STUDIO IDROLOGICO IDRAULICO

Integrazione: ADEGUAMENTO ALLA RICHIESTA del GENIO CIVILE VALDARNO SUPERIORE

Studio Schiatti - Via Puccini 150 – 52100 Arezzo

Aprile 2021

7.21 INTEGRAZIONE N° 29

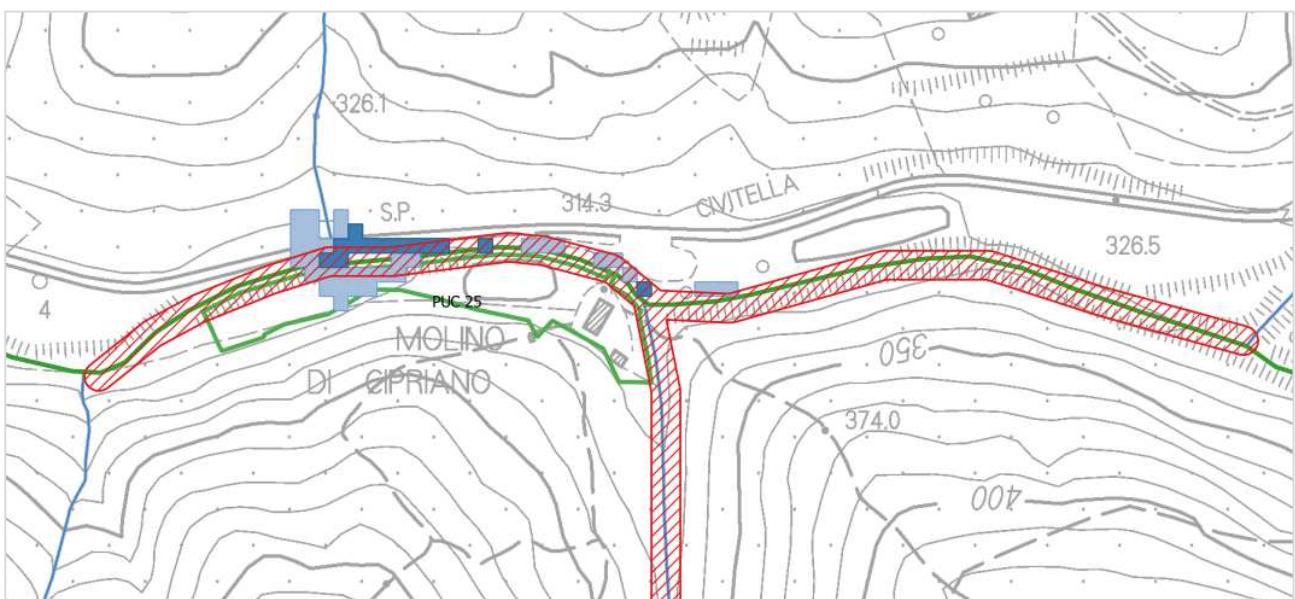
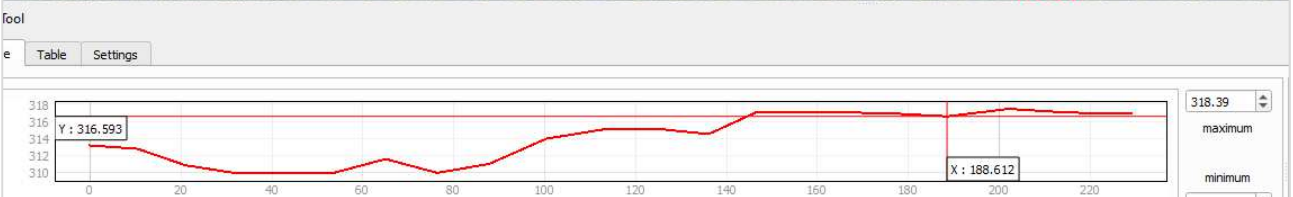
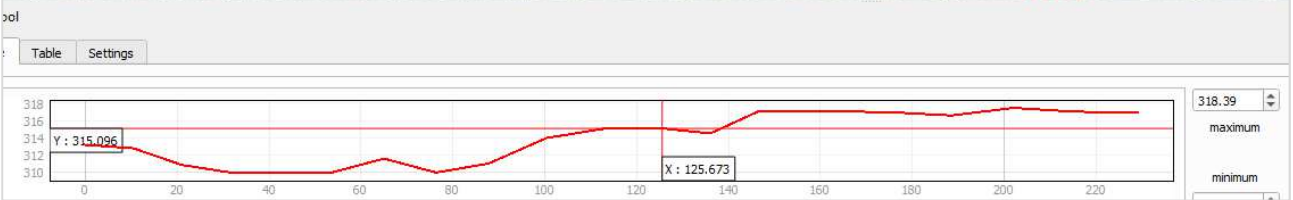
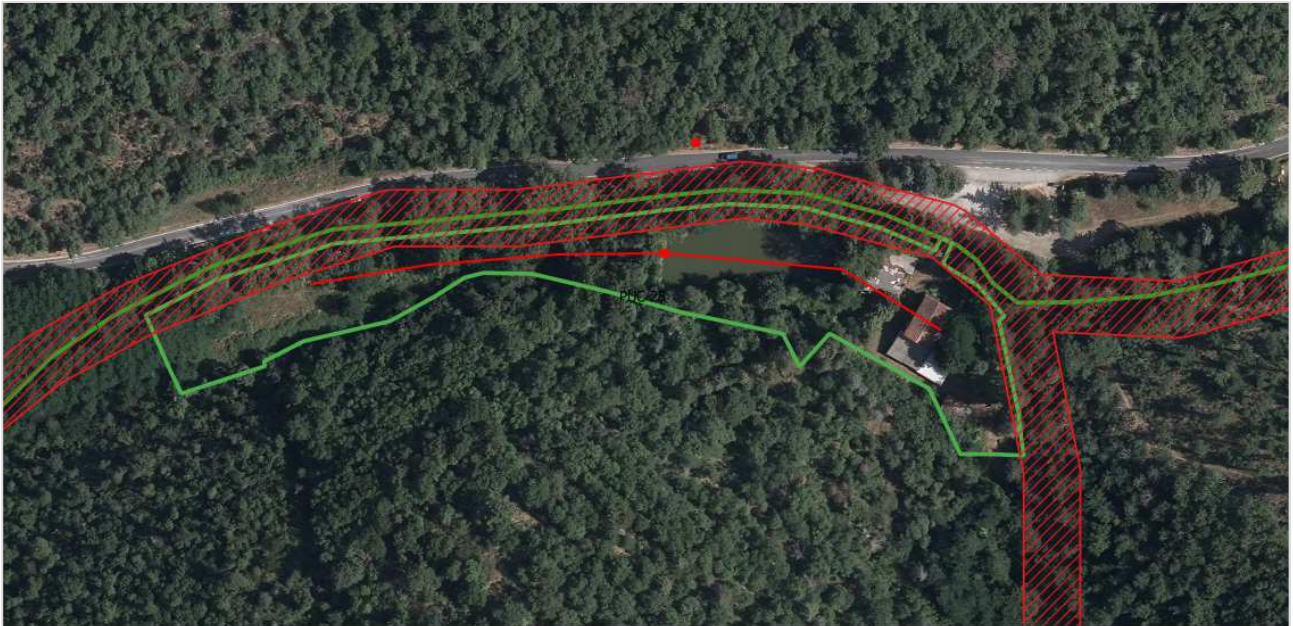
TESTO: *“per il PUC25, interessato dalla presenza di un lago, si chiede di verificare se realizzato con un opera di contenimento ed in tal caso di individuare una fascia di inedificabilità a valle della stessa. É necessaria inoltre la modellazione idraulica del T. Trove e del suo affluente Fosso di Pialla e l’individuazione dei vincoli relativi alle fasce dei 10 m di questi due corsi d’acqua. A tale proposito si rappresenta che ai sensi dell’art. 3, comma 3, della L.R. 41/2018 è vietato il cambio di destinazione d’uso del Molino in destinazione turistico-ricettiva. Pertanto se il fabbricato non ha già destinazione turistico-ricettiva il comparto deve essere stralciato.”*

La porzione di comparto interessata da alluvioni frequenti è sia interamente ricompresa nella fascia dei 10 m che ubicata nel comune di Bucine e quindi non è necessario definire la quota di sopraelevazione perché non sono consentiti in tale fascia interventi edificatori.

Non risulta inoltre soggetta al rischio indotto dalla presenza del lago posto a sud del fabbricato poiché l'invaso non è realizzato con opera di contenimento. Dalle sezioni ricavate da dtm, sotto riportate, la sponda di valle del lago si attesta su quota 315.1 m s.l.m. analogamente al piano di campagna mentre la sponda di monte, in prossimità del fabbricato è posta a quota 316.59 m s.l.m.)
